Krycí list ZBV

II/118 Kladno, rekonstrukce silnice, CZ.06.1.42/0.0/0.0/17_082/0008449

Rekonstrukce silnice II/118 - část 2

Změnový list

číslo: SZZ 7249/19/249

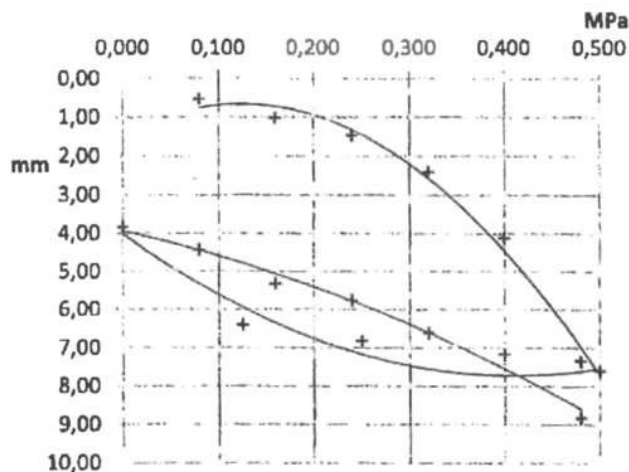
Stat. modul def.:	E01=	17,9 MPa
Stat. modul def.:	E02=	23,2 MPa
Poměr:	E02/E01=	1,29

číslo: SZZ 7250/19/250

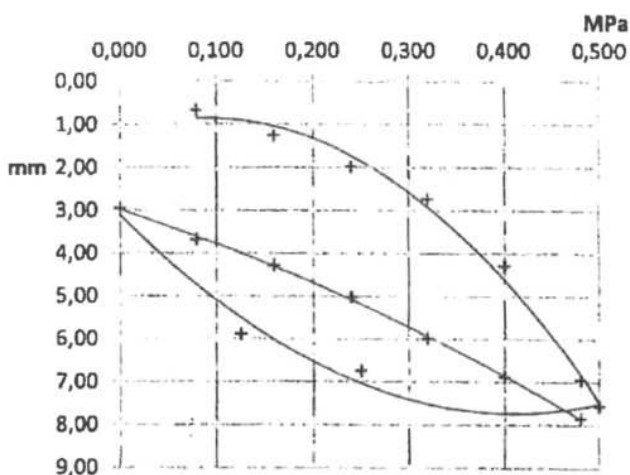
Stat. modul def.: E01= 18,0 MPa
Stat. modul def.: E02= 22,1 MPa
Poměr: E02/E01= 1,23

PŘÍLOHA 1
ZLEPŠENÍ AKTIVNÍ ZÓNY Z DŮVODU
NEÚČINNOSTI PODLOŽI VOSOVKY

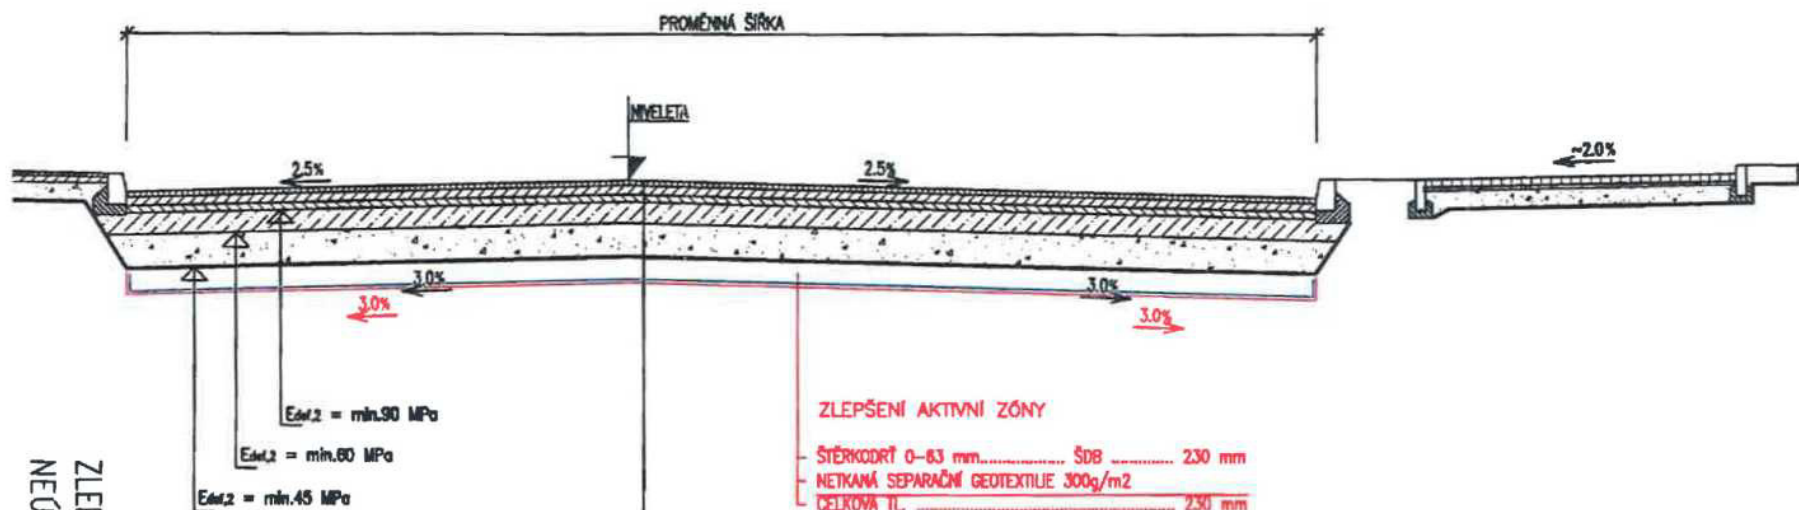
Dne 2.5.2019 byly provedeny statické zatěžovací zkoušky zemní pláně v km 0,73 a 0,89. Obě měření prokázaly nedostatečnou hodnotu modulu přetvámosti (viz vyhodnocení ev. č. 138/19/SSZ ze dne 2.5.2019). Bylo tedy nutné provést sanační práce v aktivní zóně.

V úseku km 0,70 – 0,92 bude v požadovaných místech neúnosná pláň vytěžena do hloubky cca 0,23 m, v případě potřeby více (s ohledem na IS, které se pod komunikací nacházejí), na parapláň bude položena netkaná separační geotextilie s min. únosností 300 g/m² a aktivní zóna bude nahrazena štěrkodrtí fr.0-63 pokládanou po vrstvách 230 mm (viz VPR – příloha 1 tohoto vyjádření).

ZLEPŠENÍ AKTIVNÍ ZÓNY

STĚRKODRŮ 0-63 mm..... SDB 230 mm
NETKANÁ SEPARAČNÍ GEOTEXTILIE 300g/m2
CELKOVÁ TL. 230 mm

POZN.: CELKOVÝ HLBOBKOVÝ ZÁSAH BUDE SPECIFIKOVÁN DLE KONTROLNÍCH ZATEŽOVACÍCH ZKOUŠEK, V PŘÍPADĚ POTŘEBY BUDOU DALŠÍ VRSTVY POKLÁDÁNY VE STEJNÉ MOCNOSTI
